Zeitschrift: **Schweizer Ingenieur und Architekt**

Wettbewerb Neuüberbauung der Areale Zeltweg-Klosbachstrasse und Gestaltung des Kreuzplatzes in Zürich

1. Preis (5000 Fr.): **Kuhn & Stahel, Zürich**; Projekt: W. Fischer

Aus dem Bericht des Preisgerichtes

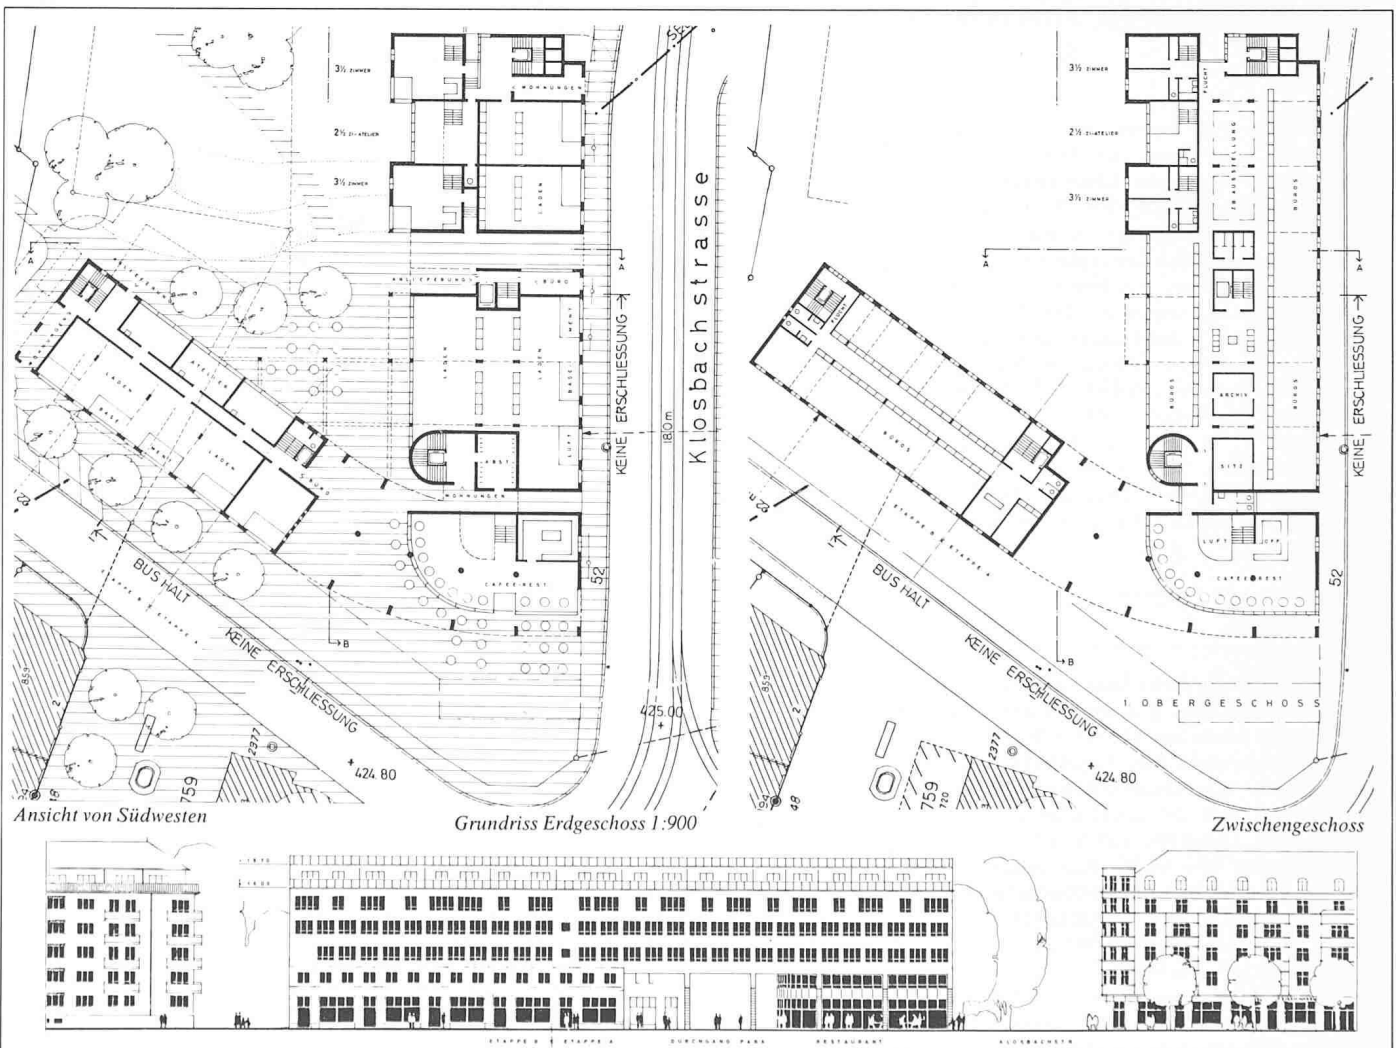
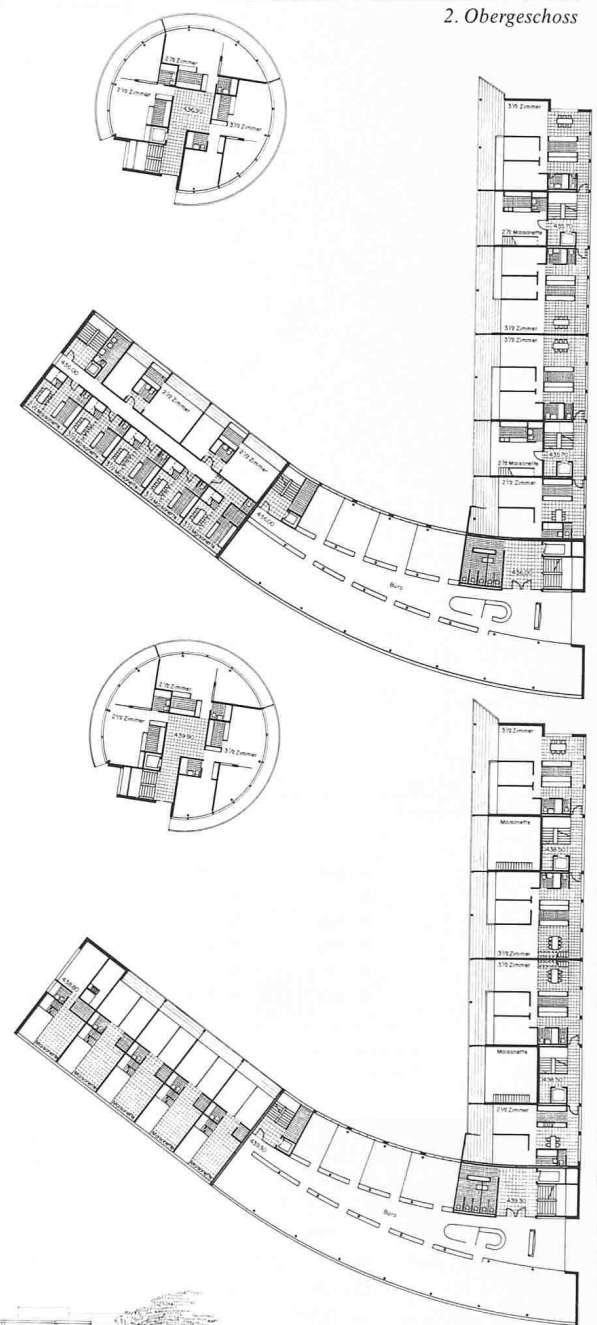
Das Projekt zeichnet sich durch eine klare städtebauliche Idee und eine gute Einordnung in die Umgebung aus. Der Neubau übernimmt präzise Flucht und Profil der Wohnbauten am Zeltweg und betont mit der Rundung und dem Zurückweichen an der Einmündung der Klossbachstrasse die Portalwirkung des Forchstrassenanfangs. Das Artergut wird durch die grosse räumliche Erweiterung aufgewertet. Die Fussgängerführung folgt dem klaren volumetrischen Aufbau. Eine zweigeschossige Passage verbindet den Kreuzplatz direkt mit dem Artergut.

Die Ladenanlieferung über die Hofzufahrt am Zeltweg und die Garagenzufahrt an der Klossbachstrasse liegen richtig. Die Parkiergeschosse sind betrieblich und in bezug auf die Hofbepflanzung und Etappierung einwandfrei.

Mit der Verteilung und Orientierung der Nutzungen muss der Preis für die gute städtebauliche Konzeption erbracht werden: Die Hälfte der angebotenen Ladenfläche liegt im Basement. Nur sehr wenige Wohnungen profitieren vom Ausblick in das Artergut. Zu beanstanden ist ferner, dass fast nur Wohnungen mit internen Treppen vorgeschlagen werden. Sehr gut sind die Büroflächen: Zweibündig am Zeltweg und dreibündig an der Klossbachstrasse, sind die geschickt durch von den Wohnun-

gen getrennte Treppen erschlossen. Zu loben sind ferner die Atmosphäre und die Gestaltung der Halle, über die die Wohnungen im Gebäudeflügel Klossbachstrasse erreicht werden. In funktioneller Hinsicht befriedigt die vorgeschlagene Etappierung. Es ist aber nicht zu übersehen, dass die städtebaulich klare Form erst mit dem Bau der Etappe B erreicht wird.

Die architektonische Durchgestaltung ist sorgfältig, weist aber noch Mängel auf. So vermag die Gelenkausbildung der beiden Gebäudeflügel weder von der Klossbachstrasse aus noch auf der Hofseite ganz zu befriedigen (Giebelfassade, Gebäudeschlitz, Arkadenende). Insgesamt stellt das Projekt einen bemerkenswerten Beitrag dar.
